Wettbewerb : Verwaltungsgebäude in der "City-Nord" in Hamburg

Zeitschrift: **Bauen + Wohnen = Construction + habitation = Building + home : internationale Zeitschrift**

Band (Jahr): **29 (1975)**

Verwaltungsgebäude in der »City-Nord« in Hamburg

Erdgeschoß.

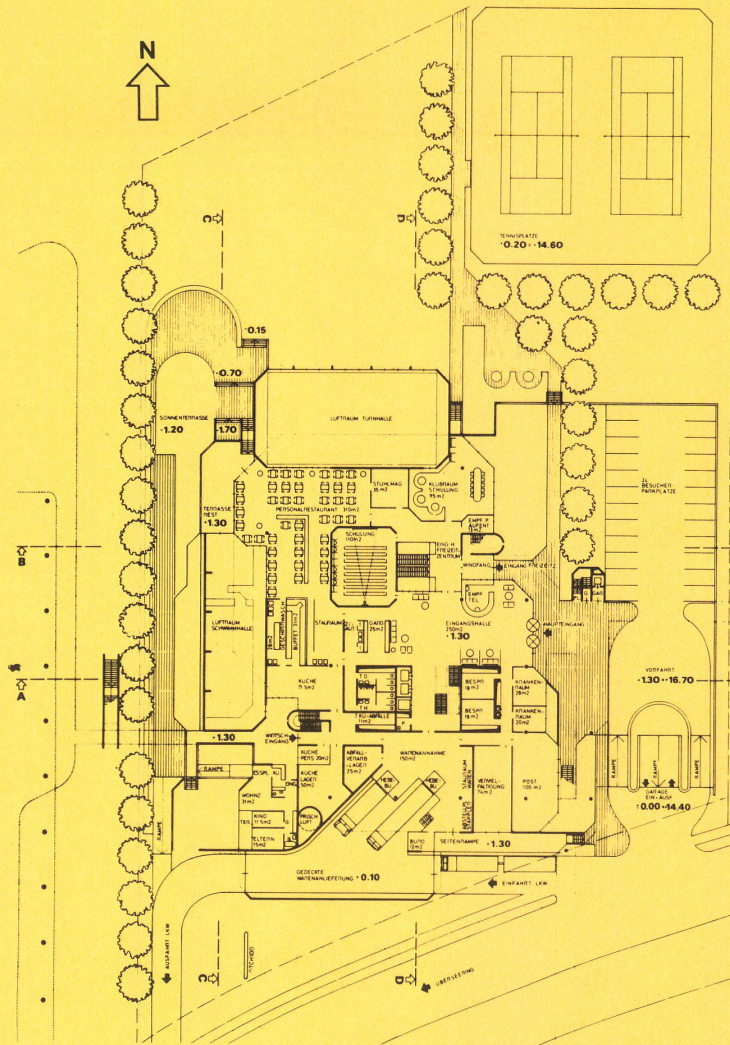
Übersichtlich konzentrierte Eingangslösung auf Geländehöhe; sehr gute Verknüpfung des Freizeitbereiches mit dem Verwaltungsbereich; Möglichkeit, die Eingänge der beiden Bereiche getrennt zu benutzen. Gute Anbindung des Treppenhauskerns an die Eingangshalle und an die Bürogoschosse.

Sehr günstige kreuzungsfreie Zuführung des Personenverkehrs von den Garagengeschoßen über ein Treppenhaus unmittelbar neben dem Haupteingang.

Gute Lage der Küche zwischen Anlieferung und Restaurant. Zweckmäßige Lösung für die Warenanlieferung und die Entsorgung des Gebäudes.

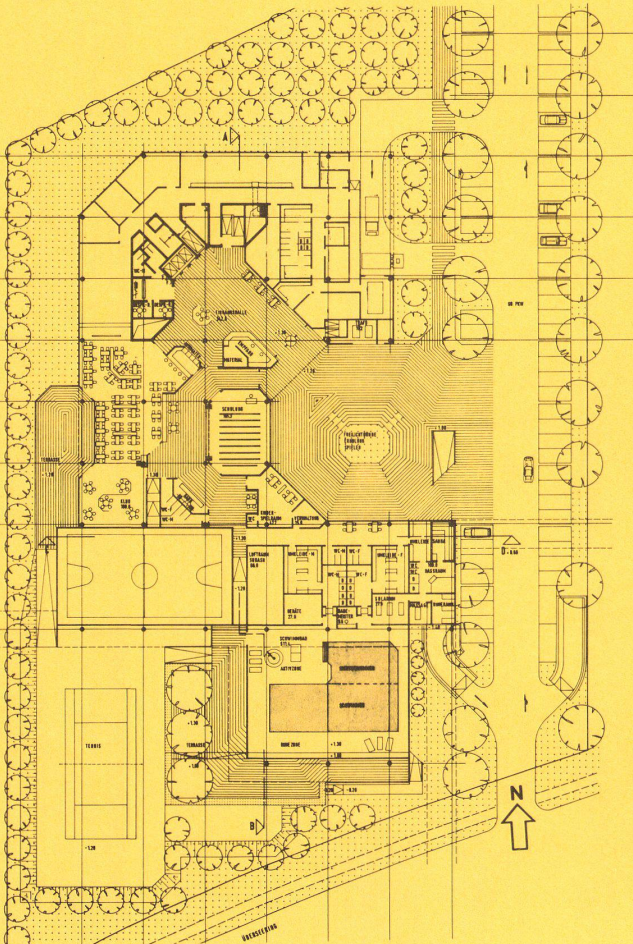
Die architektonische und räumliche Konzeption ist großzügig und phantasievoll, dazu liebevoll im Detail. Die Gestaltung des Eingangsbereichs und die Haupthalle mit dem Anschluß an den Freizeitbereich belegen dies ebenso deutlich wie die Gestaltung des Großraums mit seinem Wechsel geschlossener und offener Wandflächen. In der Fassadengestaltung hat die Form gegenüber der Funktion entschieden Vorrang:

Die Blumenkasten-Galerie, die vor die Großräume gehört hätte, liegt vor den Einzelbüros. Dabei darf nicht übersehen werden, daß der Auslober »Form« ausdrücklich fordert (Image, Identifikationsmerkmale etc.).

Vom Verfasser wird eine interessante Südfassadenlösung (Klimaschild) vorgeschlagen. Detailuntersuchungen über die Wirtschaftlichkeit erscheinen notwendig.

Die gewählte Fassadenausführung bietet neben der Ganzglaslösung der Süd/Ost-Fassade mit der geschlossenen Nordfassade und der teilweise geschlossenen Westfassade ausreichende Speicherwirkung gegen schnelle Temperaturwechsel.

1. Obergeschoß.

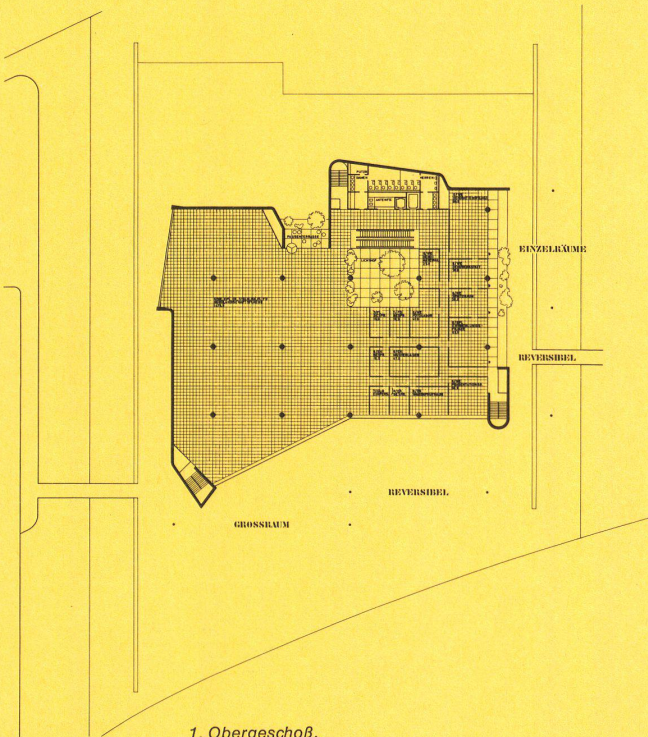
Durch unterschiedliche Größen der Geschosse ergeben sich im 1. Obergeschoß lange Horizontalwege.
